日本原子力研究開発機構大洗研究所(南地区)の 核燃料物質使用変更許可申請について

令和4年12月27日

国立研究開発法人日本原子力研究開発機構

大洗研究所

図9 排気系統図

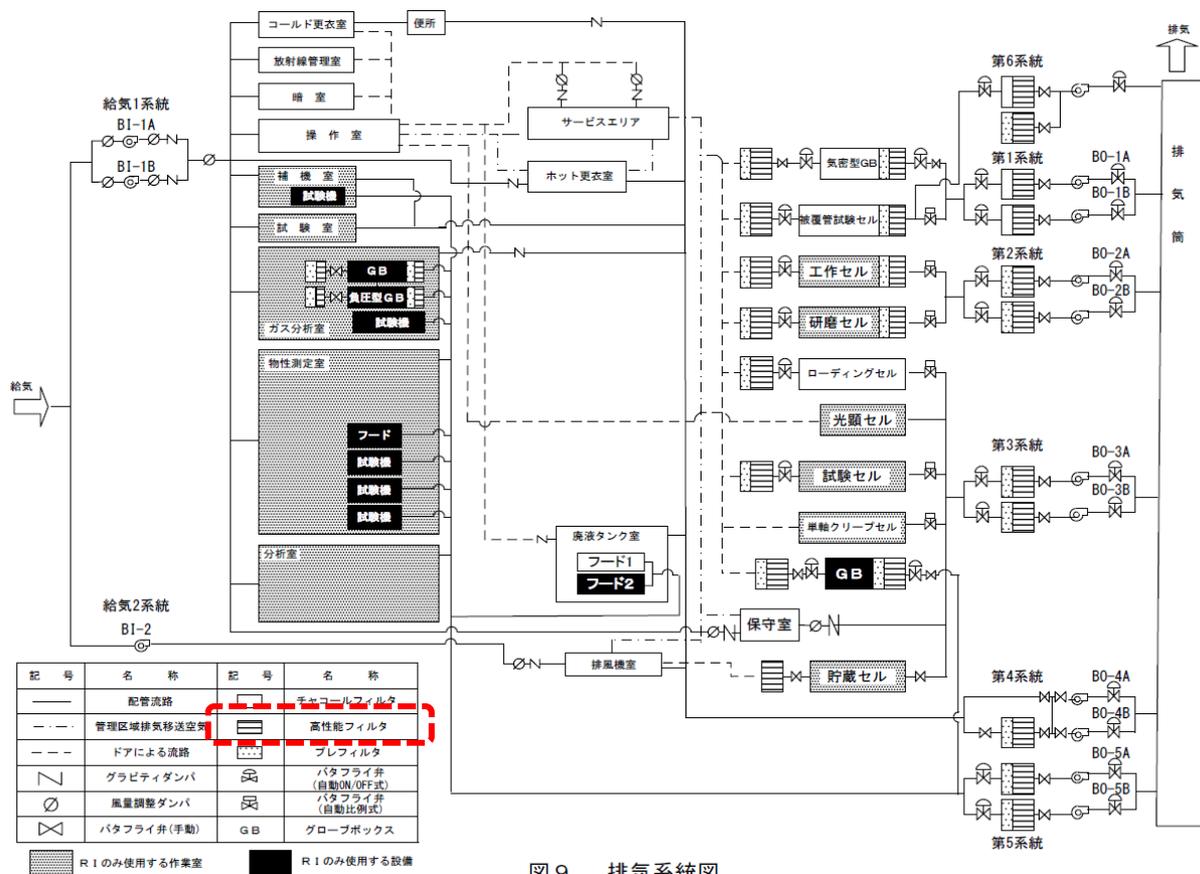
23. 【気体放射性廃棄物における記載について】

本申請において核燃料物質の取扱いを終了したことから、引張試験機を用いた作業が無くなるため、ヨウ素や希ガスが発生することはありません。そのため、気体放射性廃棄物の評価に関する記載を削除します。

なお、前述のとおり評価上は削除されますが、排気系統から高性能フィルタを撤去するものではありません。

※1 施設配置図

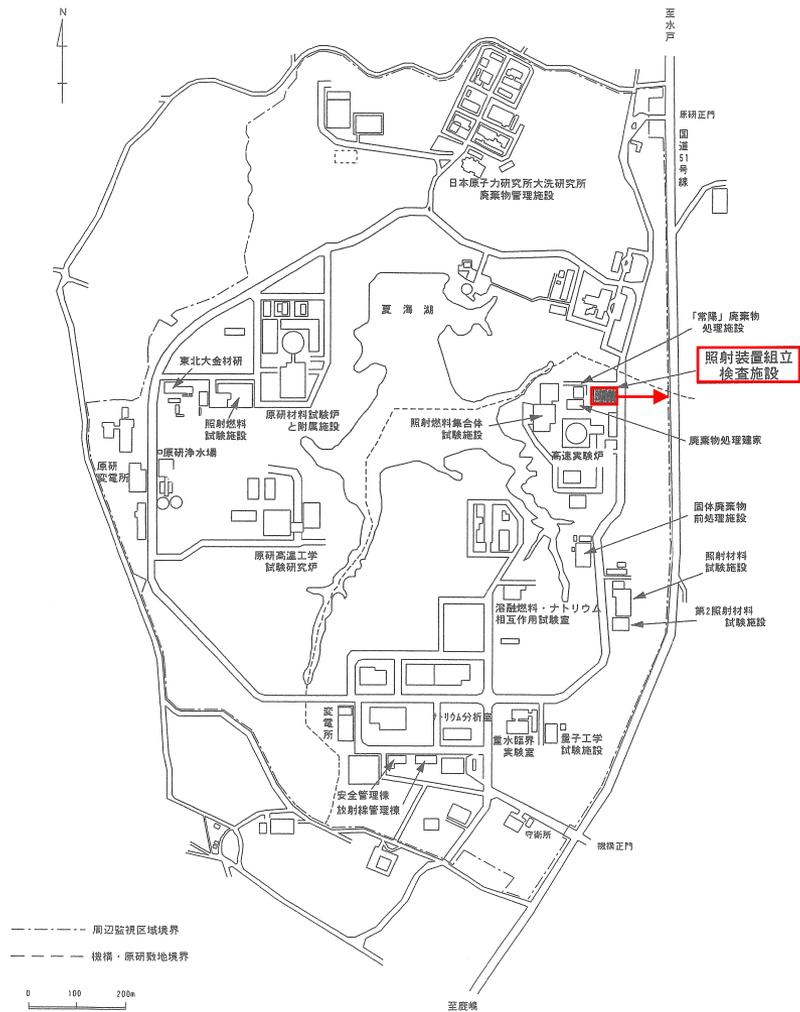
26. 【IRAFにおける気象条件について】

相対濃度の値は風向きと施設の立地位置に大きく影響されます。大洗研究所は北東と南西向きの風が卓越しており、IRAFは研究所の東側境界に近い立地※1であるため、施設の東側境界では相対濃度が高くなる傾向にあります。また、実気象データを用いた評価により、IRAFの東側境界における相対濃度が最大となることを確認しました。

東北東と東方向の相対濃度が同値であるが、東側敷地境界が近いため、東側を最大値とする。※

※16方位の周辺監視区域境界までの距離は、各方位を中心に中心角度22.5°の扇形の範囲で計測した最短距離としている。東方向の最短距離は東方向中心であるが、東北東方向の最短距離は東北東方向と東方向の境界地点となる。(最短距離は10m単位で切り捨てているため、東北東方向、東方向、東南東方向の最短距離は評価上は同じ。)
